ORD. Nº 1022

MAT : **GRANEROS: Artículos 4 LGUC, artículo 116 LGUC y 1.4.4 OGUC.** Se pronuncia sobre vialidad Calle 1 en el tramo desde" 30 m al poniente de Pje. 1 hasta Obispo Rafael Lira Infante" y aclara sobre CIP de predio ubicado en Obispo Rafael Lira N°200 rol 138-23.

Extracto plano PRCGRA-06106

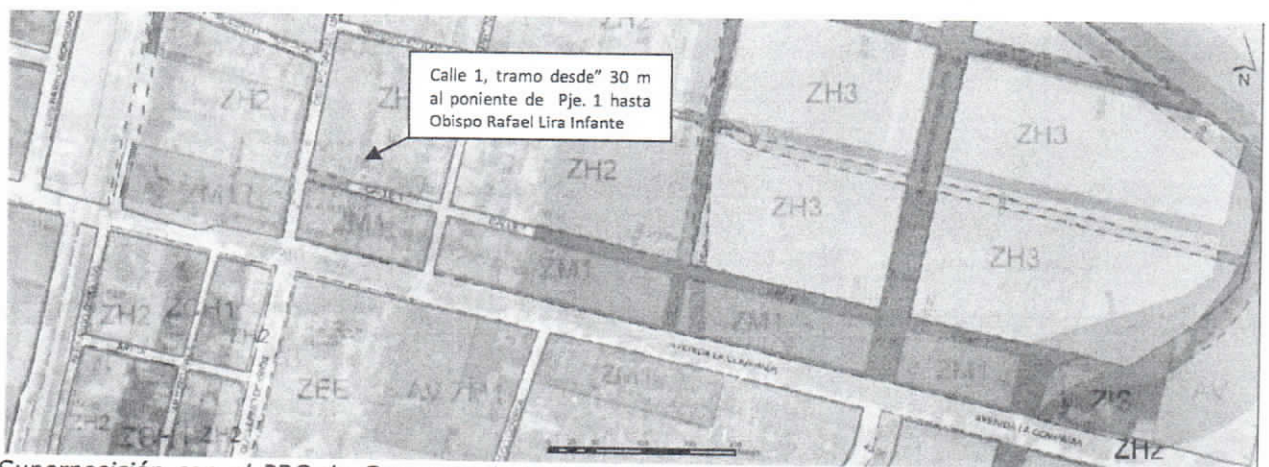
Con respecto al Plano del Plan Regulador de la comuna de Graneros, éste reconoce la vialidad Calle 1, en el tramo descrito previamente, dibujado con un perfil de 12 metros entre líneas oficiales, continuando con el perfil existente de Calle 1 en el tramo "30 m al oriente de Pje. 3 a 30 m al poniente del Pje.1":

De acuerdo con nuestras facultades contenidas en el artículo 4° de la Ley General de Urbanismo y Construcciones, esta SEREMI de Vivienda y Urbanismo interpreta que el sentido del planificador fue definir una vía local con un perfil de 15 metros, descrita en el artículo 2.3.2 de la OGUC, por lo tanto, se valida lo determinado en el artículo 4° de Ordenanza del PRC "Vialidad Estructurante de nivel comunal, localidad de Graneros", esto significa que **la vía Calle 1, en el tramo desde 30 m al poniente de Pje. 1 hasta Obispo Rafael Lira Infante, tiene una apertura con un perfil de 15 metros entre líneas oficiales.** Y en caso de una futura actualización al Plan Regulador Comunal de Graneros, se deberán efectuar los ajustes correspondientes a la gráfica del plano.

Imagen satelital Google Earth, donde se aprecian los usos residencial destino vivienda y uso equipamiento clase comercio y conexión con Obispo Rafael Lira (vía de Servicio)

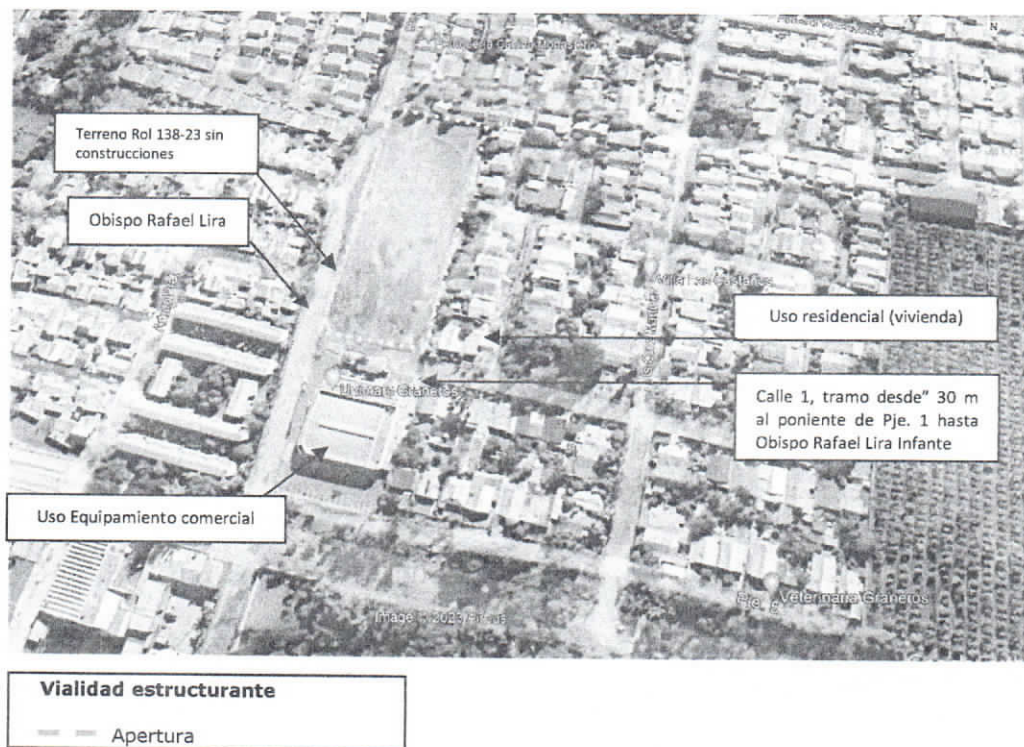
Con relación a lo anterior, es importante considerar que en el terreno ubicado al sur de la apertura de Calle 1, en el tramo consultado, correspondiente a la ZM1: Zona Mixta eje Avda. La Compañía (Localidad de Graneros), se encuentra materializado un supermercado, correspondiente a uso equipamiento clase comercio. Mientras que en el terreno Rol 138-23, objeto de esta consulta, ubicado al norte de dicha vialidad, en ZH2, Zona Habitacional Densidad Media (Localidad de Graneros) aún no se presentan construcciones. Además, es importante considerar que en el entorno presenta manzanas consolidadas con viviendas.

Por otro lado, cabe destacar que, el tramo empalma al poniente con la calle Obispo Rafael Lira, vía de Servicio existente con un perfil de 15 metros entre líneas oficiales.
